А В Т О М О Б И Л Ь Н Ы Й з а в о д

**КОНСТРУКТИВНЫЕ ИЗМЕНЕНИЯ
АВТОМОБИЛЕЙ «УРАЛ»,
внедренные в 2025 году
Выпуск 25**

Изменение топливной системы для автомобилей Урал НХ с двигателем ЯМЗ 650

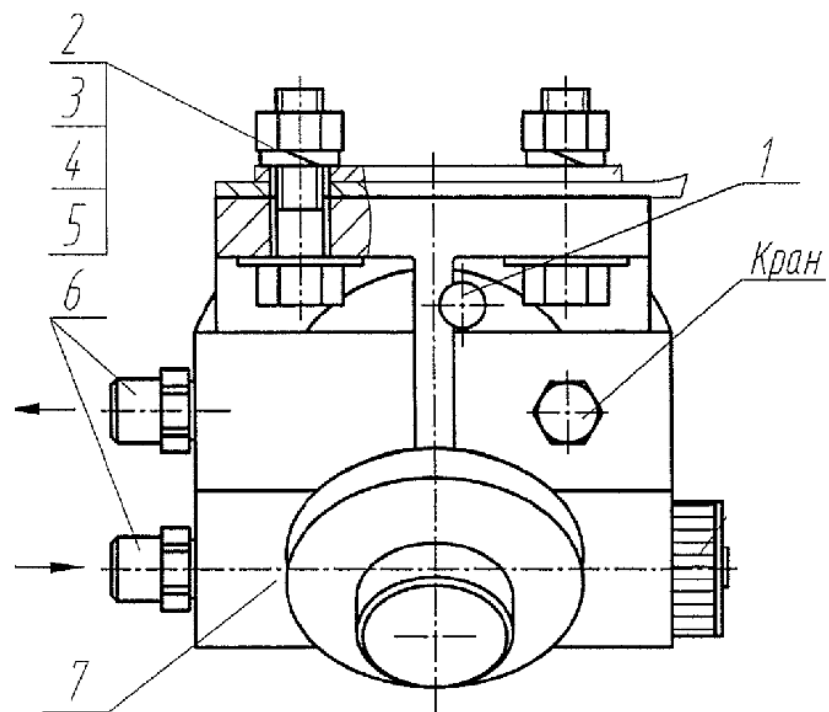
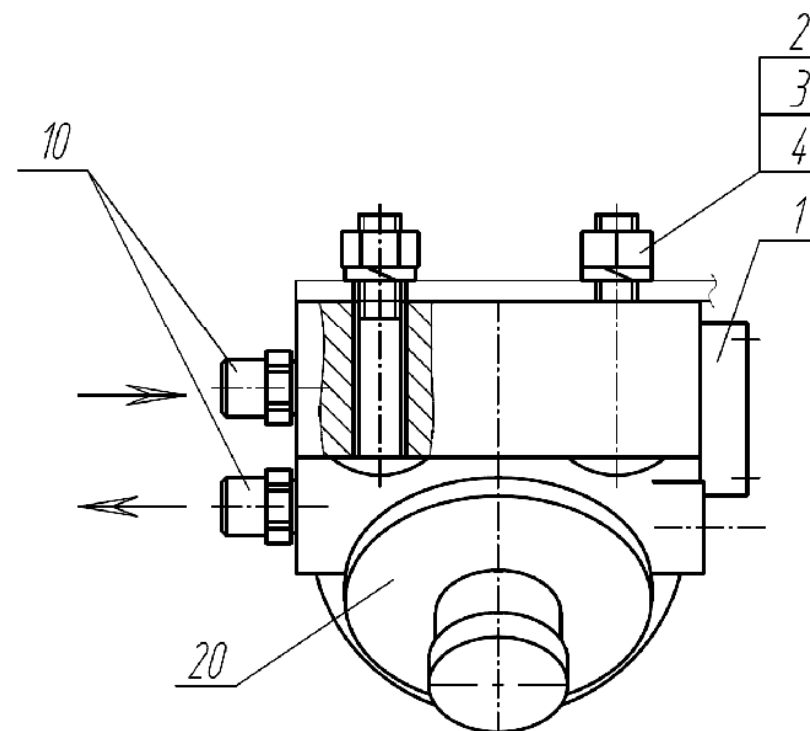
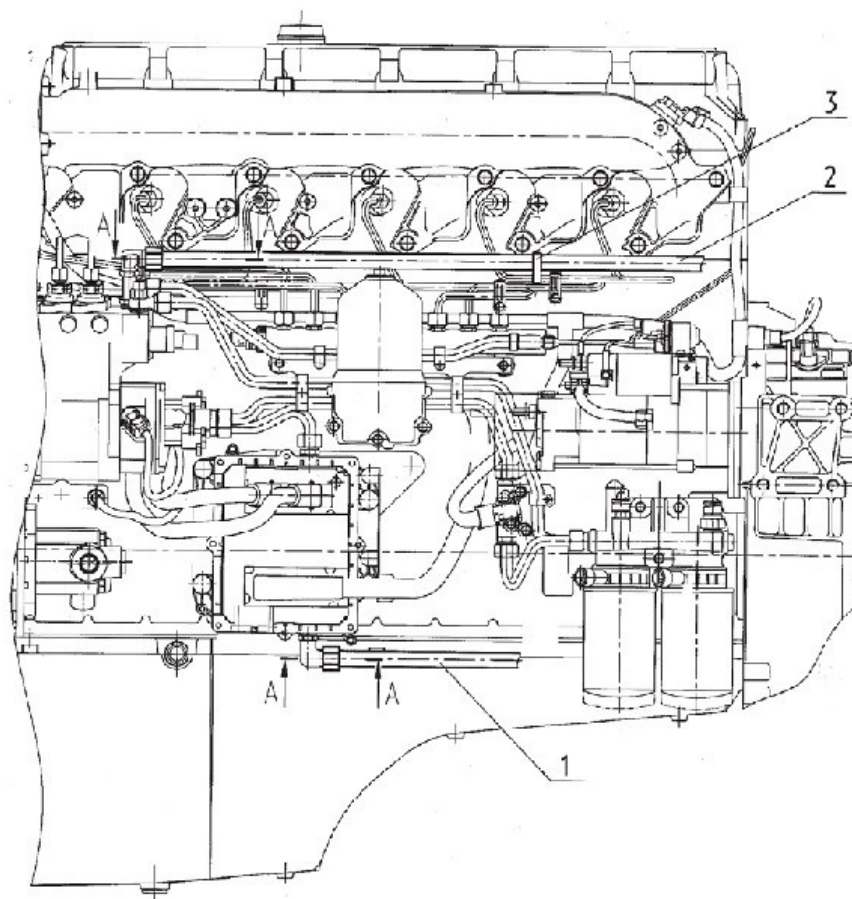
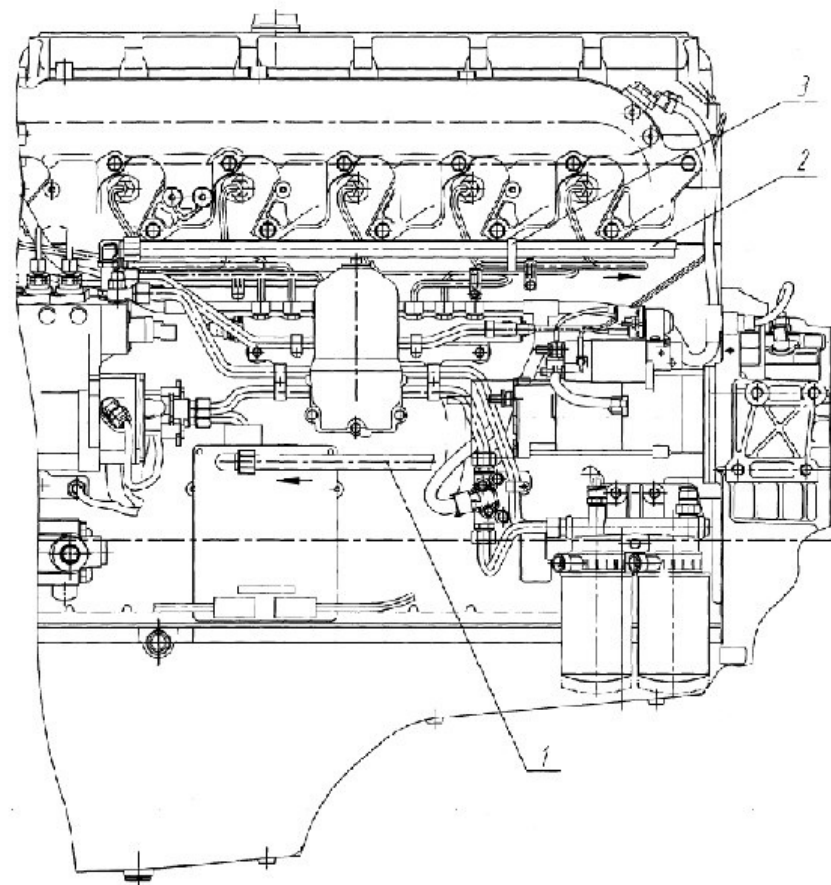
В связи с переходом на ЭБУ МД 22 производства ИТЭЛМА и с изменением состава комплектов для сбыта двигателя со сцеплением 653.1000140-A61, 653.1000140-A01, 653.1000140-A71, 653.1000140-A81, 653.1000310-A61, 653.1000310-A71, 653.1005510-051 и 653.1000310-61:

1. В установках топливной системы заменен фильтр грубой очистки топлива 650.1105510-05 на DIFA.650.1105510-051.
Взаимозаменяемость фильтров сохраняется.
2. Изменена укладка топливных трубок в установке С35510-1100005.

Информационный бюллетень № 700

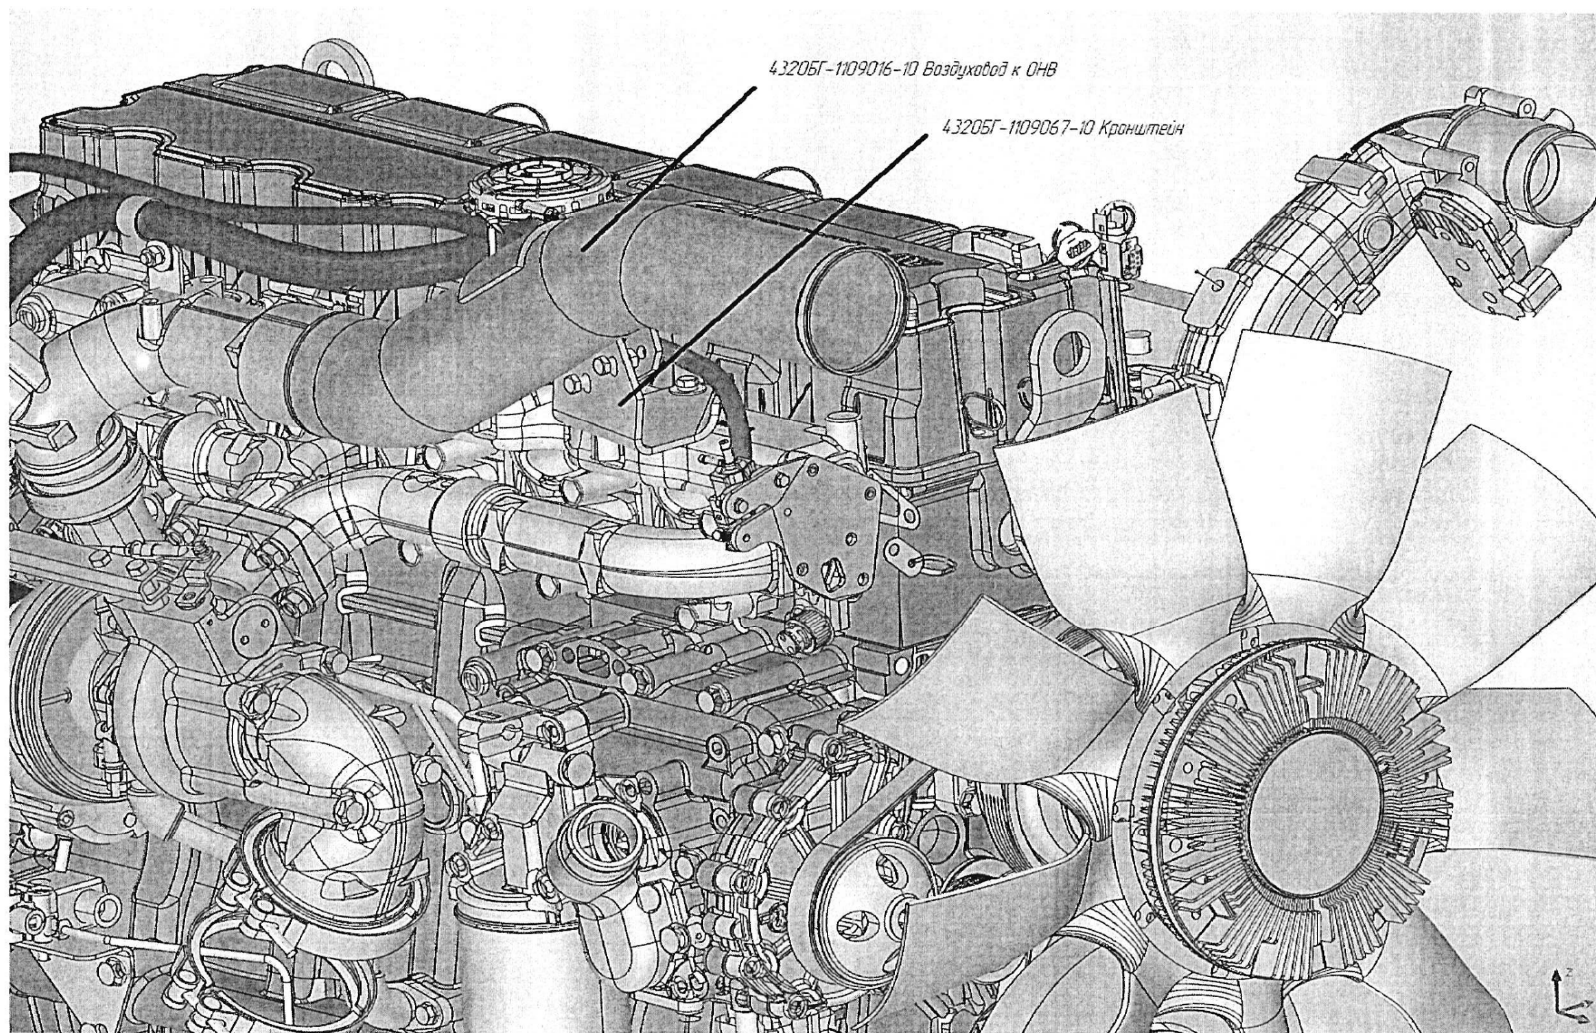
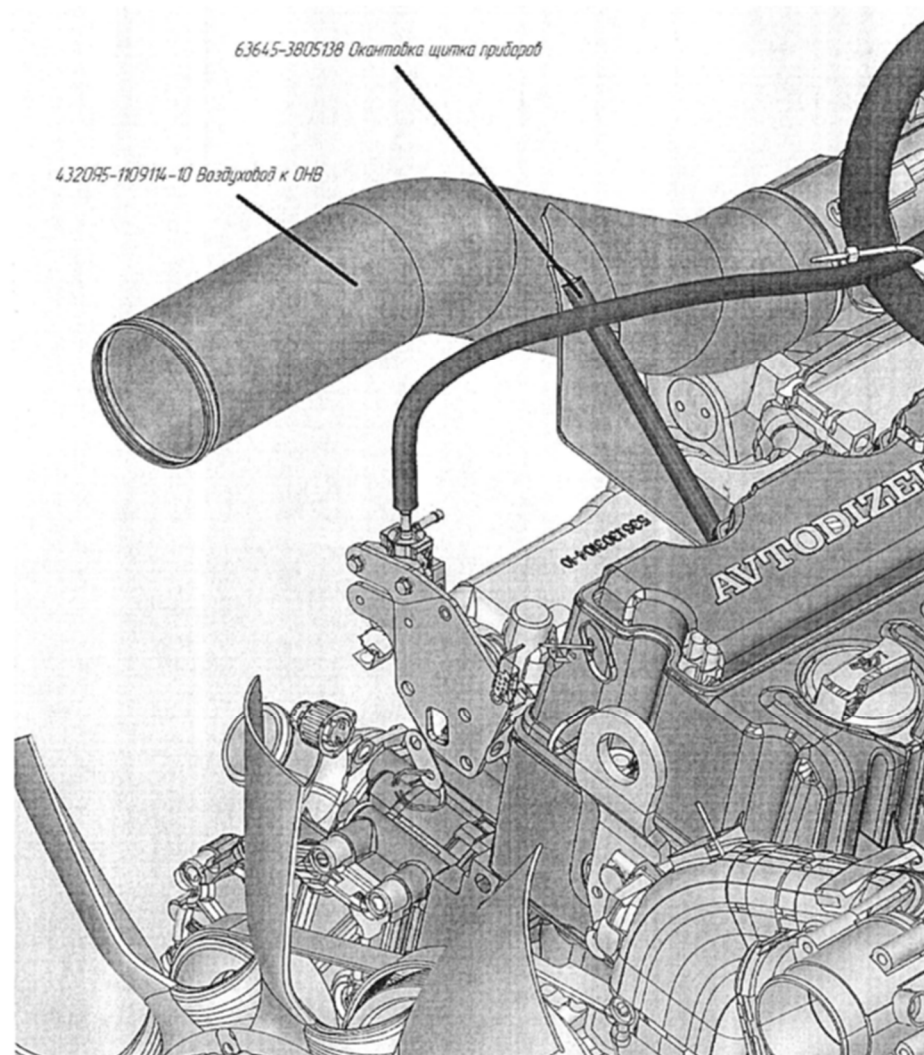
С целью обеспечения сборки автомобилей Урал 4320 NEXT газовый, изменена система питания двигателя воздухом, в частности применен серийный воздухопровод к ОНВ.

Информационный бюллетень № 695

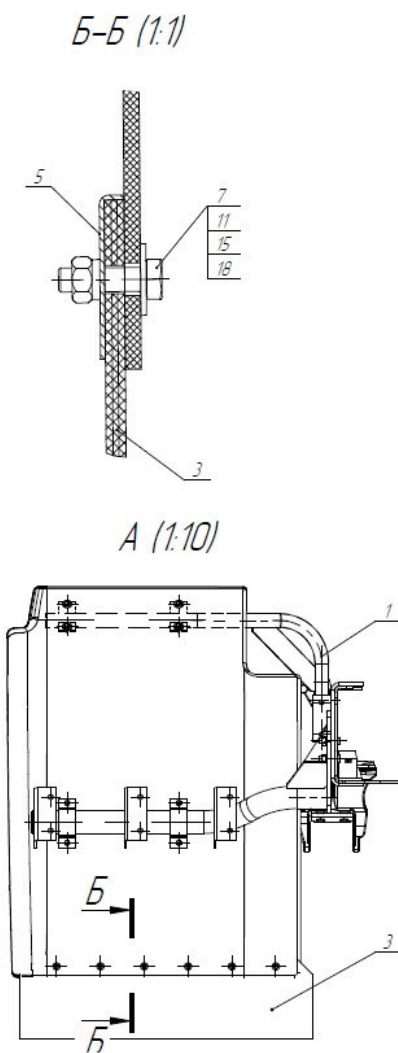
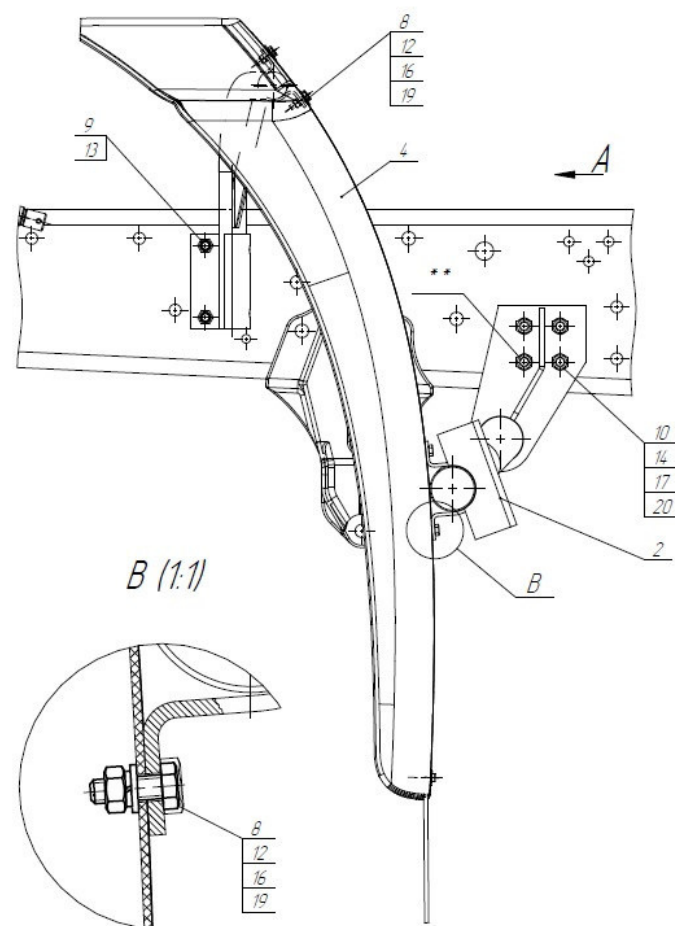
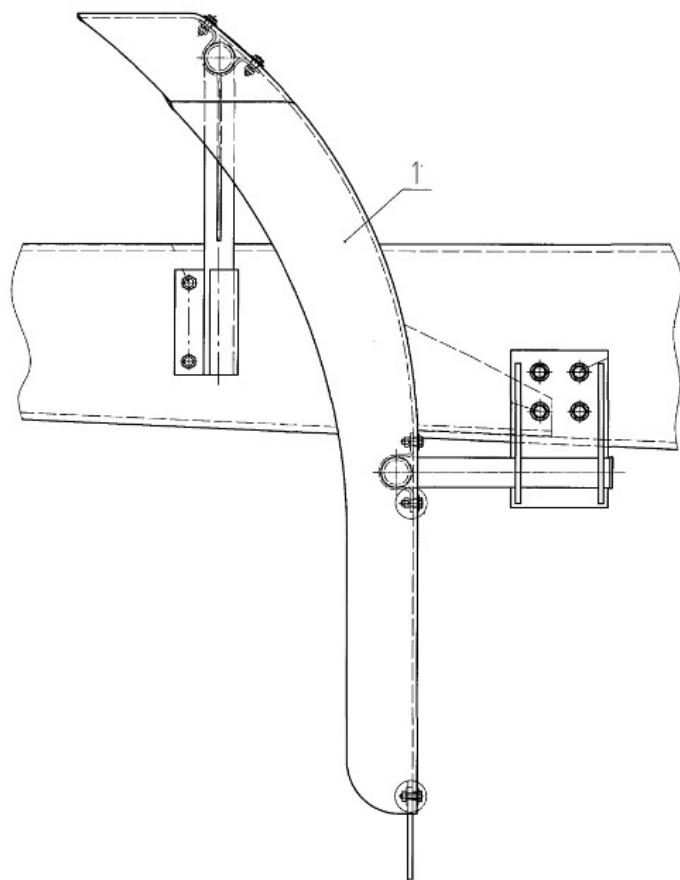
На автомобилях Урал 4320 с кабиной Р и его модификациях с целью улучшения качества вновь изготавливаемых автомобилей с 01.05.2025 года выполнена замена установки брызговика переднего левого/правого 44202Е-8403261/260 - на доработанную конструкцию 55571-8403261/260

Взаимозаменяемость сохраняется в комплекте.
